GKIZP.271.1.10.2021

WYJAŚNIENIA treści SWZ - 2

Działając zgodnie z art. 284 ust. 2 i 6 w związku z art. 284 ust. 1 ustawy z dnia 11 września 2019 r. – Prawo zamówień publicznych (t.j. Dz. U. z 2021 r., poz. 1129 z późn. zm.) udzielam wyjaśnień treści Specyfikacji Warunków Zamówienia (dalej: SWZ) w postępowaniu prowadzonym w trybie podstawowym pn.: „**Budowa sieci kanalizacji sanitarnej wraz z przyłączami etap II i III w msc. Grabowo i Wałdyki**”:

Schemat stanowi załącznik nr 1.

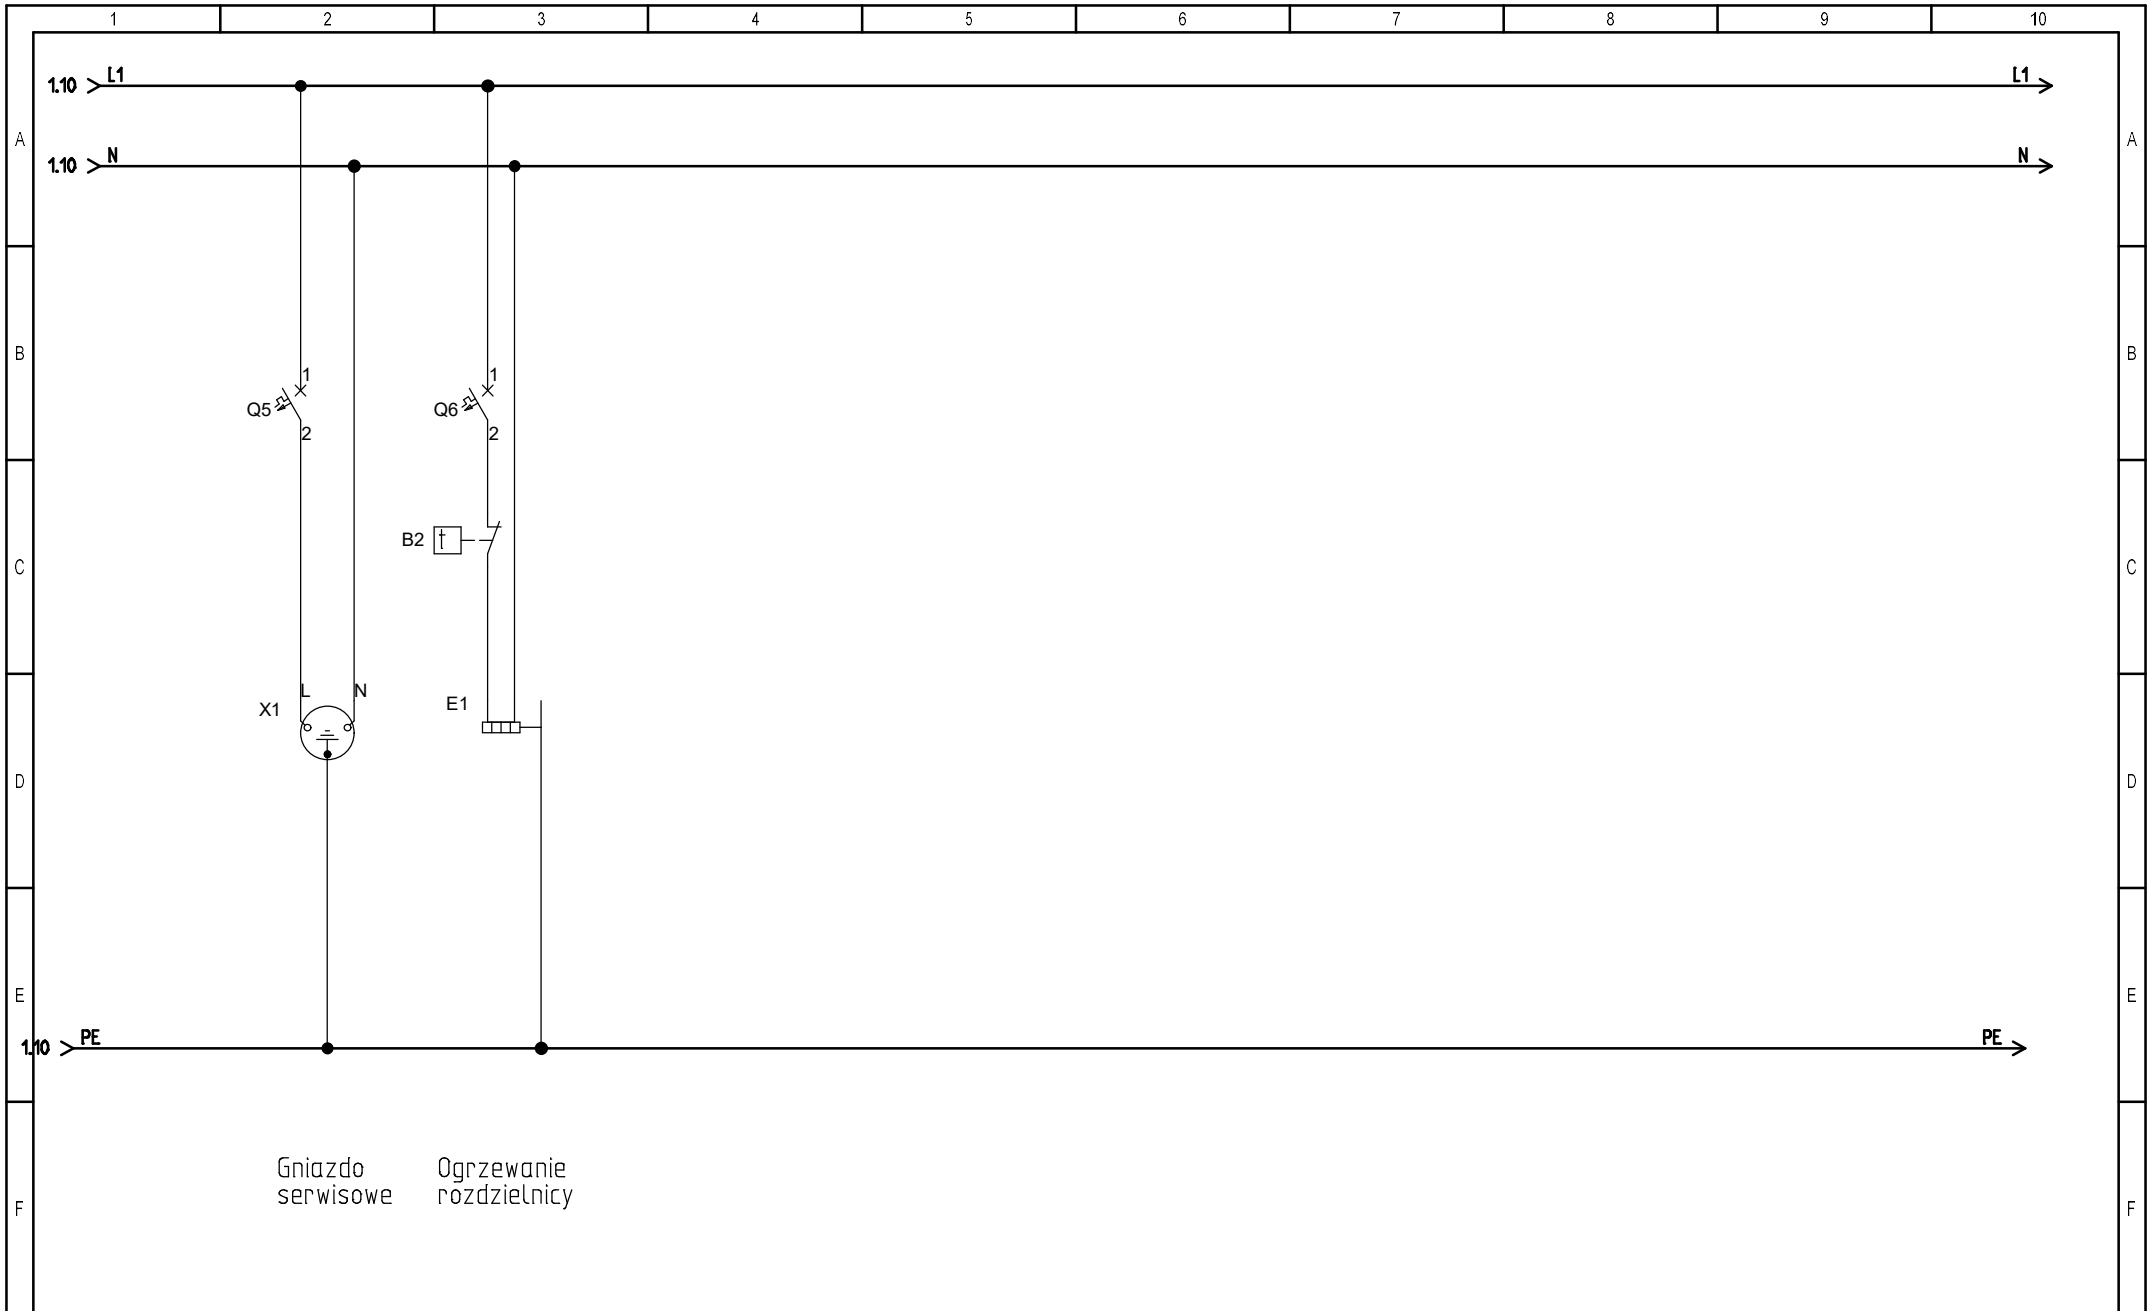
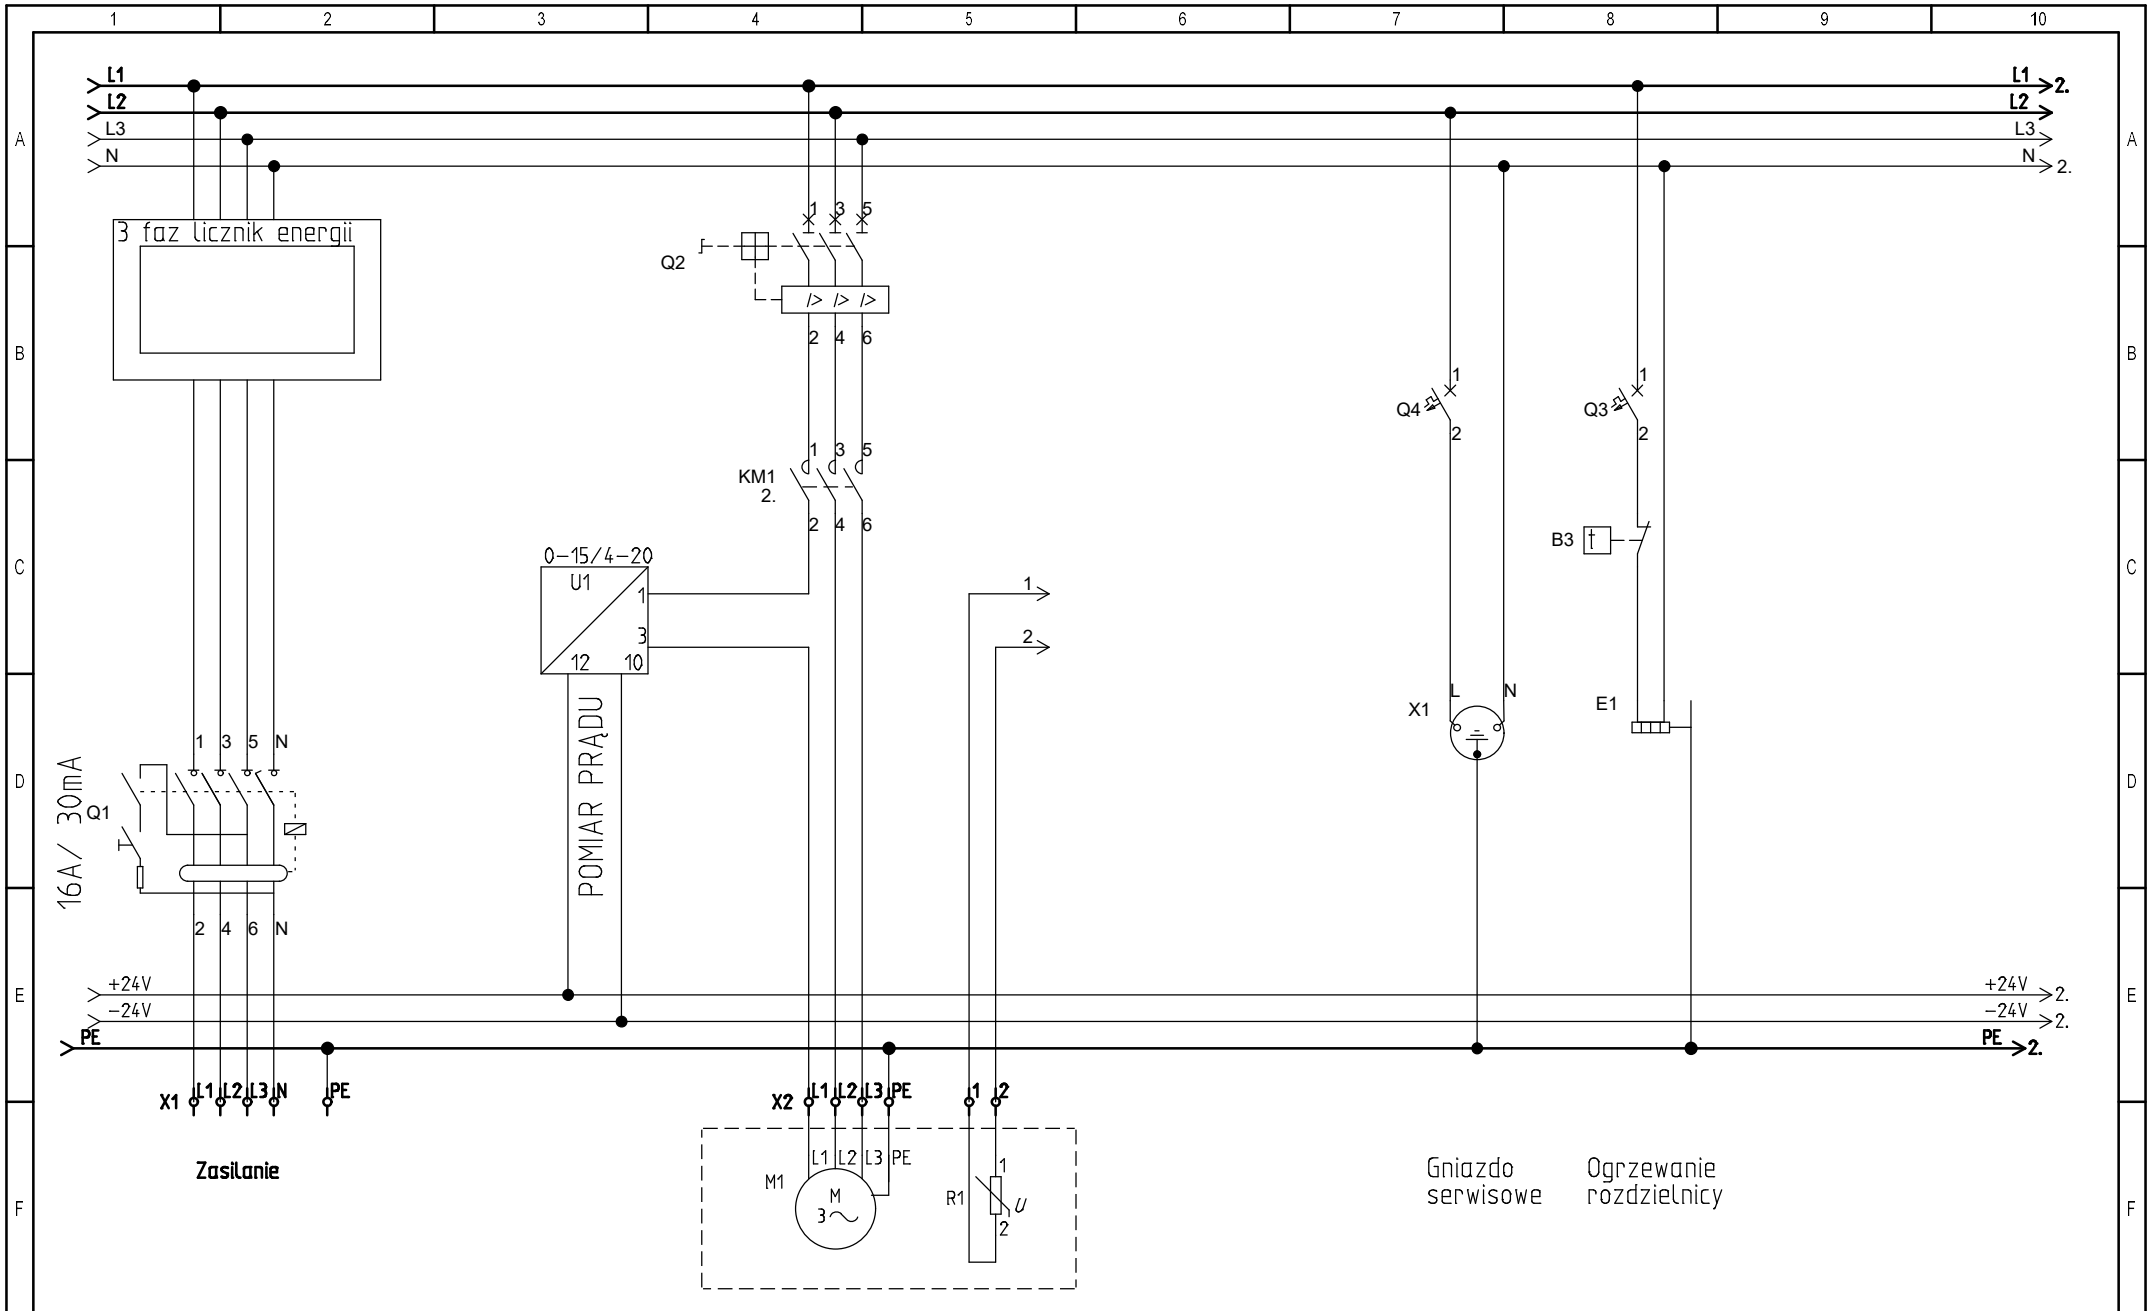
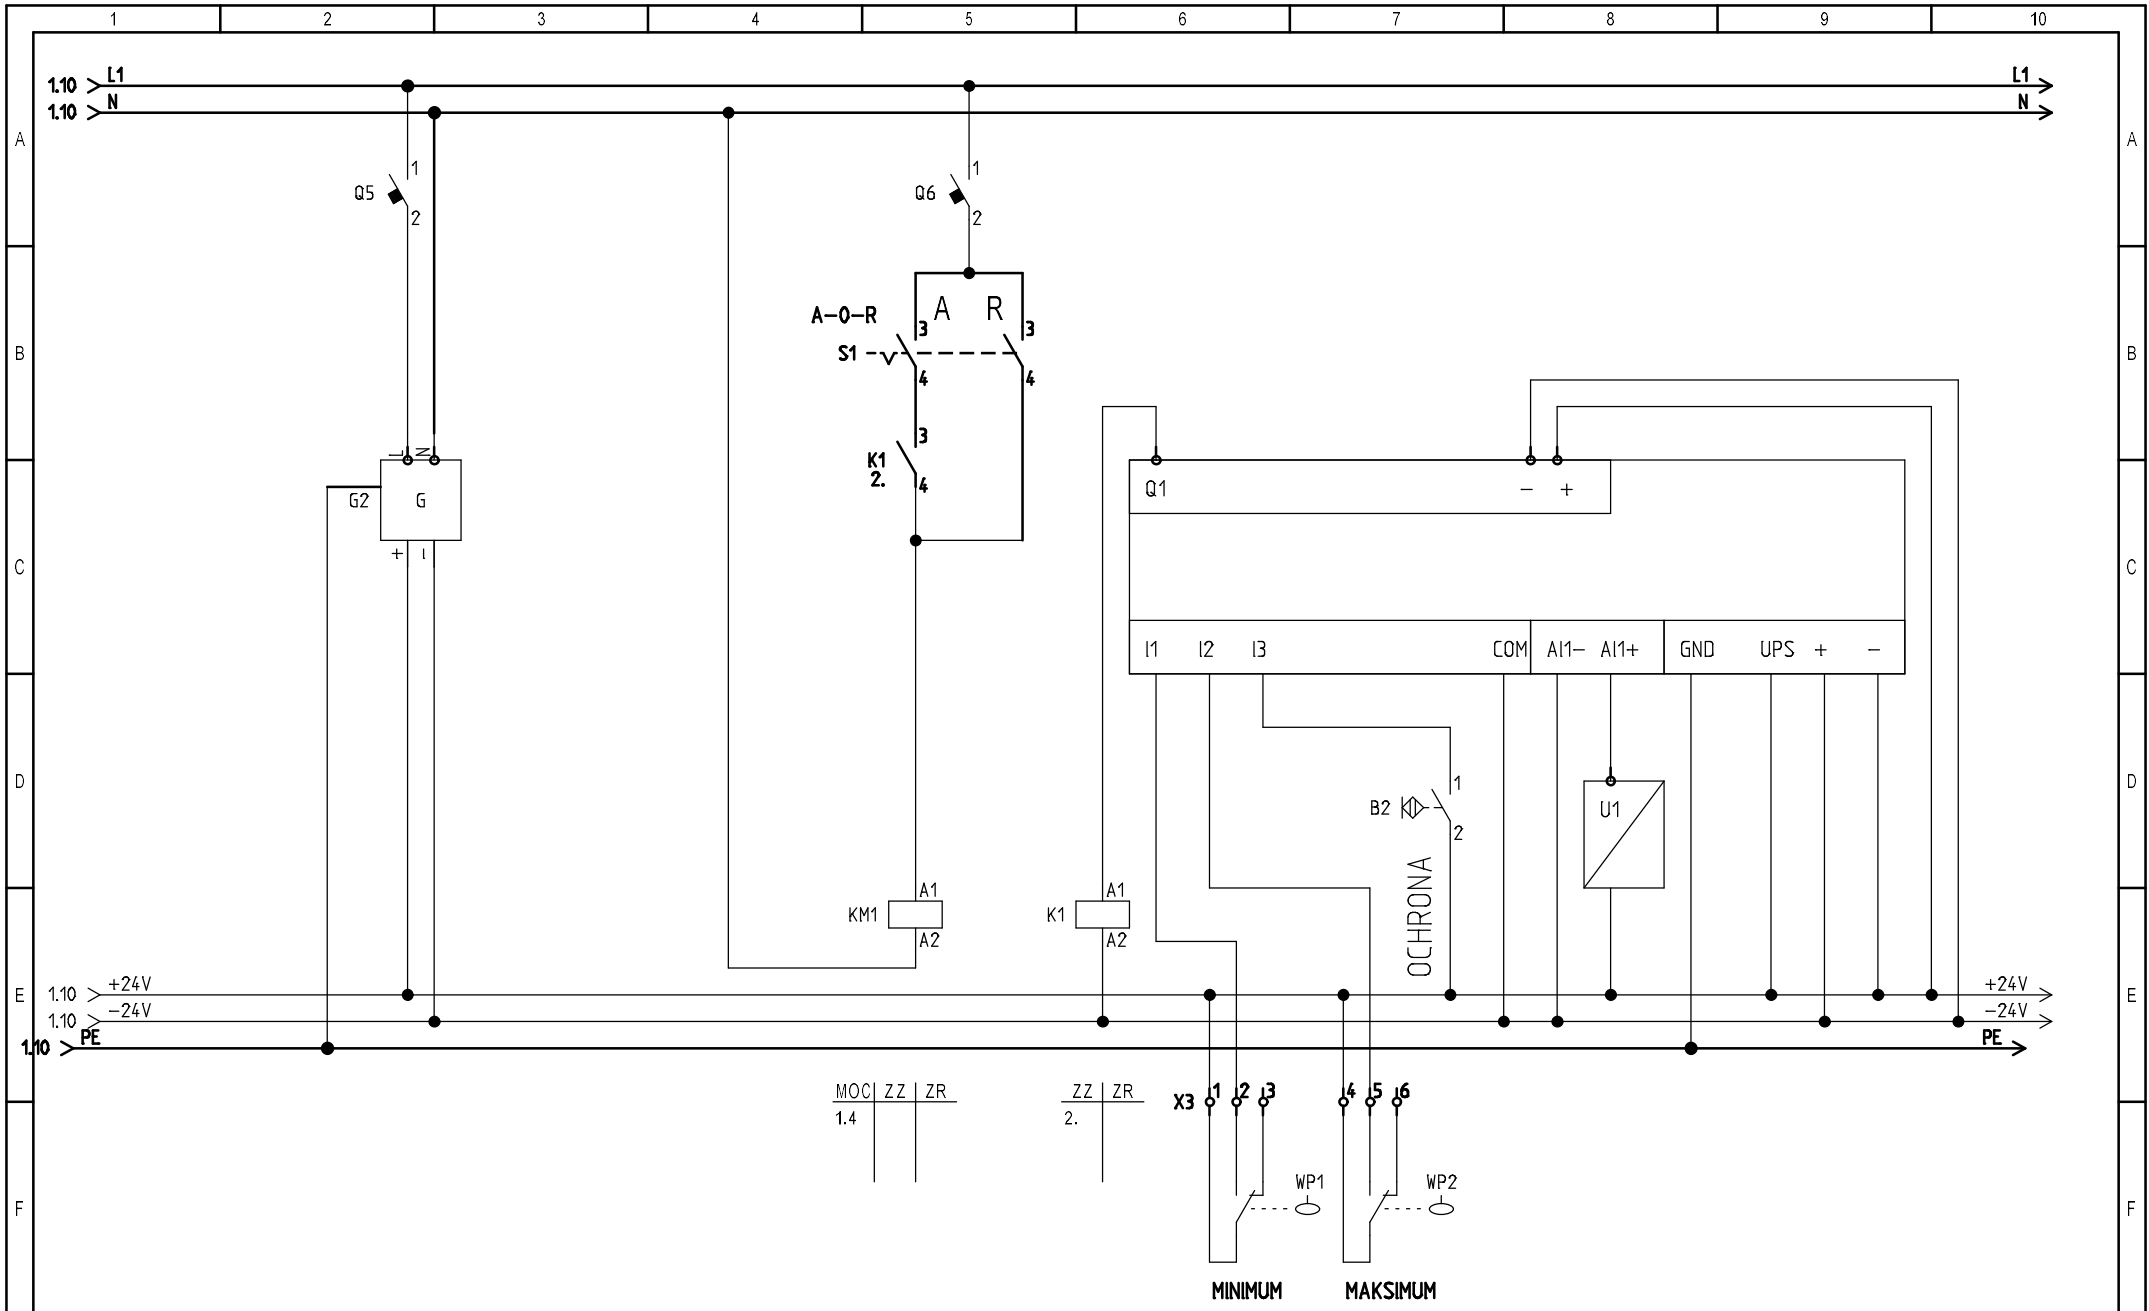
W związku z zapisem w SWZ „5.7. Wymagania dotyczące sterowania pompowni ścieków w istniejącym standardzie Zakładu Komunalnego Gminy Lubawa Sp. z o.o.” – prosimy o udostępnienie schematów elektrycznych szaf sterowniczych.
